2021年8月10日 提出  
京大 KUCA ヒアリング資料 2

## 京都大学臨界実験装置 (KUCA) 設置変更承認申請について

中性子発生設備又はパルス状中性子発生装置を臨界状態において利用

京都大学複合原子力科学研究所

図5-7 L5.5P-30 炉心 (ケース A  $\times 0.071$  倍)  
 誤差考慮 (温度係数を 32% 増加)  
 出力変化 (左)、積算出力と温度変化 (右実線: 出力、右点線: 温度)

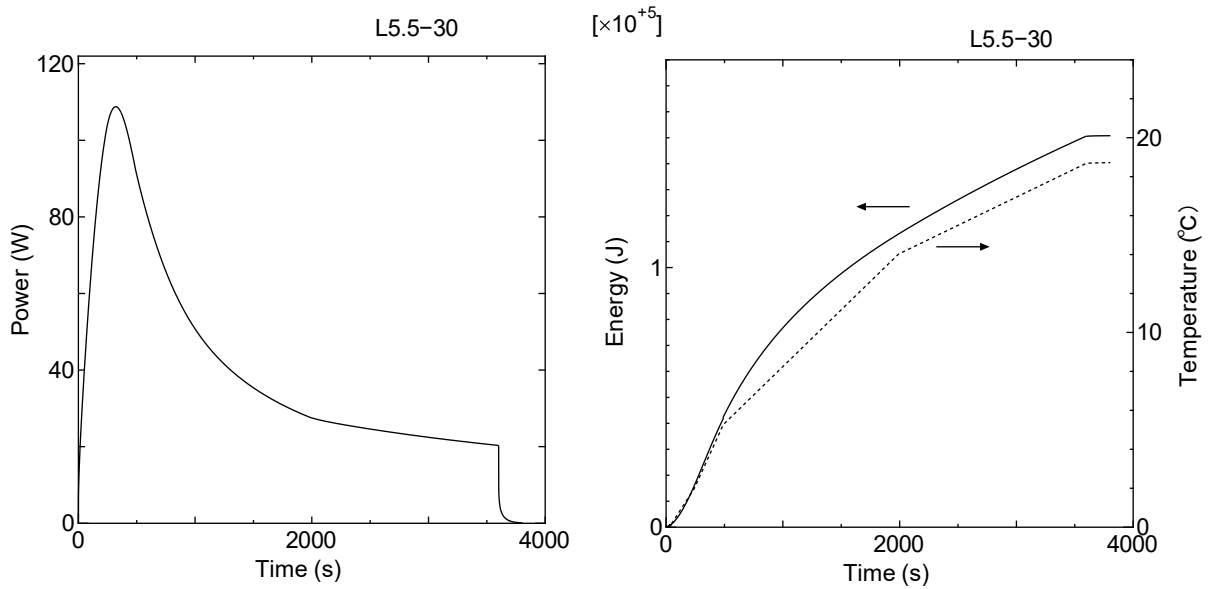
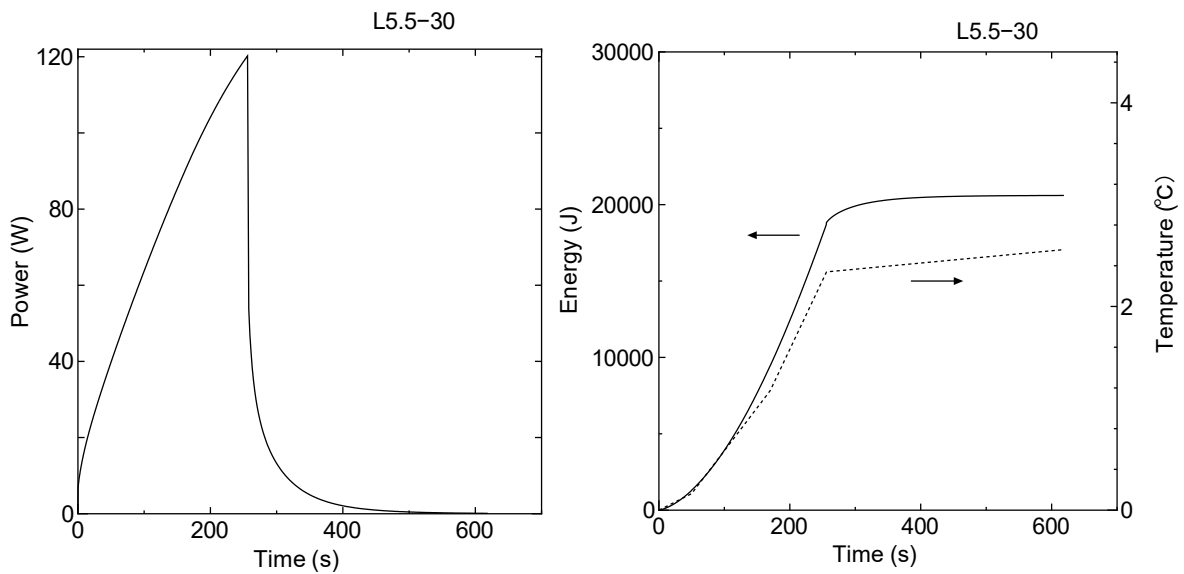
**【質問番号 120】**

温度係数の誤差による影響がケース A, B, C で傾向が異なる理由について説明すること。  
また、温度が最大となるケースについて、温度係数を変化させた場合の図を参考として添付すること。

ケース A は温度係数を変化させても最大出力は 120W を超えてスクラムする場合である。温度係数の絶対値が小さくなると負の反応度フィードバックが小さくなるため出力の低下が起りにくく、120W まで達する時間が短くなって積算出力が小さくなる（温度上昇が小さくなる）。一方、温度係数が大きくなると逆に出力低下が起りやすくなって 120W まで達する時間が長くなって積算出力が大きくなる。

ケース B は最大出力が 120W 以下であるため 1 時間後に手動スクラムさせる場合である。温度係数が小さくなると負の反応度が小さくなるため出力の低下が起りにくく、出力は 120W を超えてスクラムするため運転時間が短くなり積算出力は小さくなる。一方、温度係数が大きくなると出力低下が起りやすくなって最大出力は 120W よりさらに低くなって積算出力も小さくなる。

ケース C もケース B と同様に最大出力が 120W 以下であるため 1 時間後に手動スクラムさせる場合であり、ケース B のように温度係数が小さくなっても大きくなっても積算出力は小さくなる。

図 1 0 5 - 1 L5.5P-30 炉心

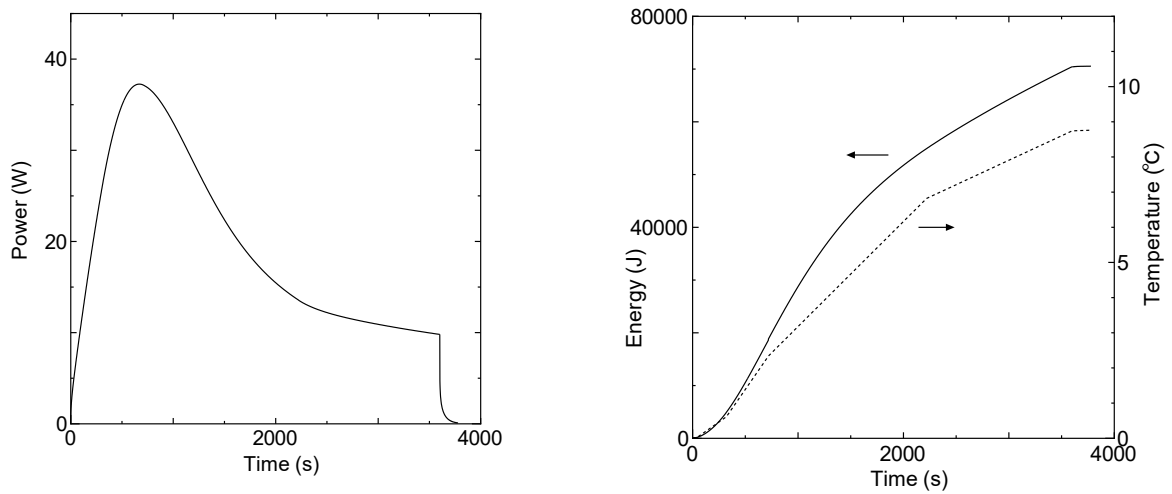
**【質問番号 105】**

パルス中性子源の影響評価の影響評価結果に基づいて、現在の強度における評価結果に対する説明を記載すること。

中性子発生設備については設置変更申請書には最大中性子発生量  $1 \times 10^{11}$  n/s と記載されているが、これまでの実験での中性子発生量の最大値は約  $1.2 \times 10^9$  n/s であった（2019年2月）。このときの加速器の運転条件等は以下の通り。

この中性子発生量の値は設置申請書に記載された最大値の約0.012倍であるので、この倍率を用いて添付書類10と同様の解析を行った。

これまでの解析において温度上昇が最も大きくなったL5.5P-30炉心についての解析結果を表105-1に、L5.5P-30炉心の出力変化、積算出力、温度変化を図105-1に示す。

温度上昇についてはケースBの結果（表5-6）と比べて約40%低かった。
